| PROJEKT | **Budowa budynku szkoły podstawowej wraz z towarzyszącą infrastrukturą, układem komunikacji wewnętrznej, szklarnią i zagospodarowaniem terenu w Kleczy Dolnej** |
| TYTUŁ | **PROJEKT WYKONAWCZY** |
| TYTUŁ | PROFIL PODŁUŻNY - INSTALACJA PODLEWANIA ZIELENI - CZ.1 |
| NR RYSUNKU | **KDC_SP_PW_SWK_0213_rev02** |

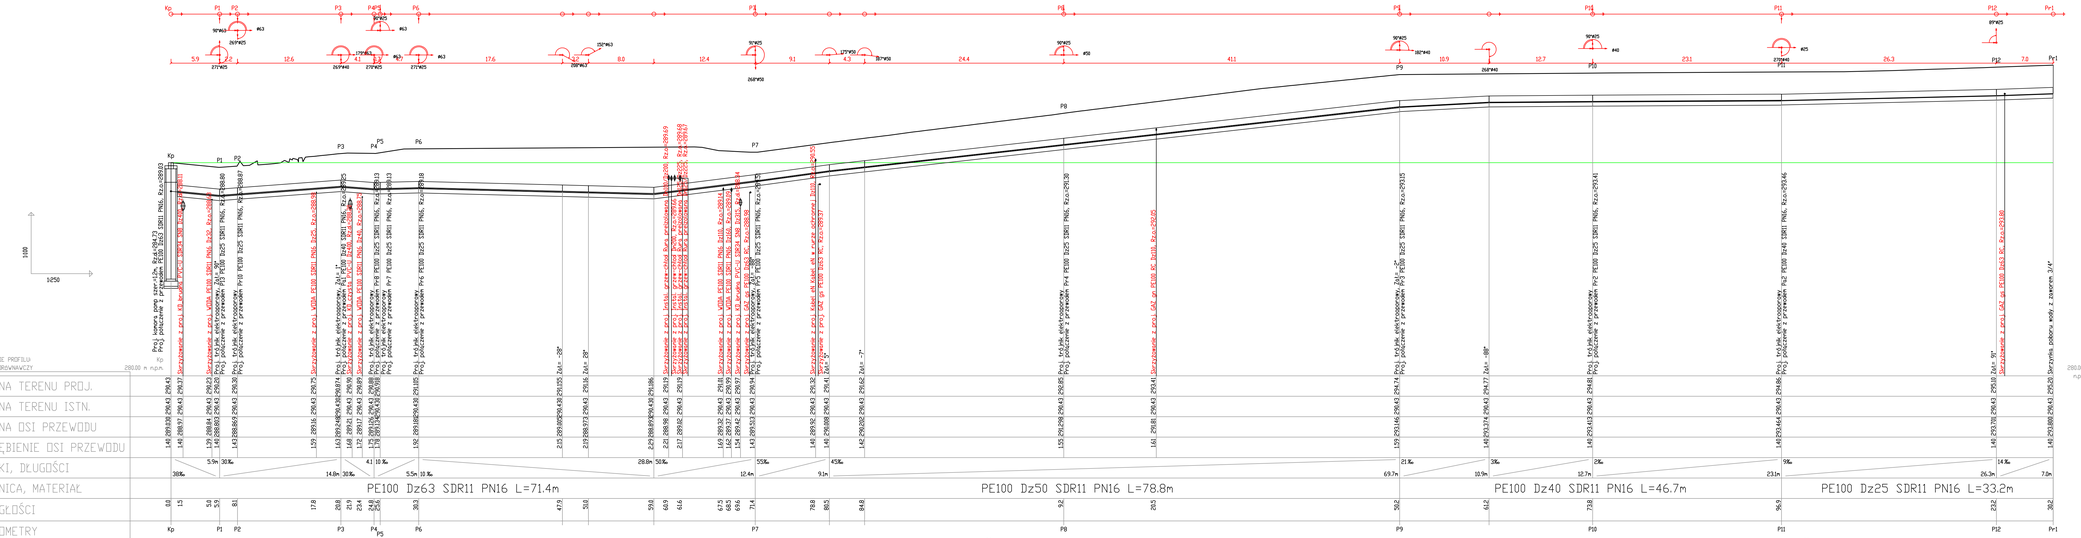
| Zmian | Strona | Zmiana treści |
|---|---|---|
| 1.0 | 01 | **Zmiana trasy kanalizacji deszczowej** |
| 2.0 | 02 | **Zmiana trasy, zagłębień i technologii materiałowej rur instalacji grawitacji-chłodzącej + zmiana przewodzenia kan. deszczowej i instalacji gazowej w bitokm zakresie.** |
| | | **1. Zmiana trasy kanalizacji deszczowej na podstawie opinii zespołu geologów po zastosowaniu wzmocnionych zabezpieczeń - rezygnacja w zakresie dreneż opaskowej wokół budynku oraz dreneż mury oporowego.** |
| | | **2. Obniżenie wyżej i budynku o 5cm - zabiegiem marginesu kopiu dla wykonawcy instalacji podpaskiewej.** |
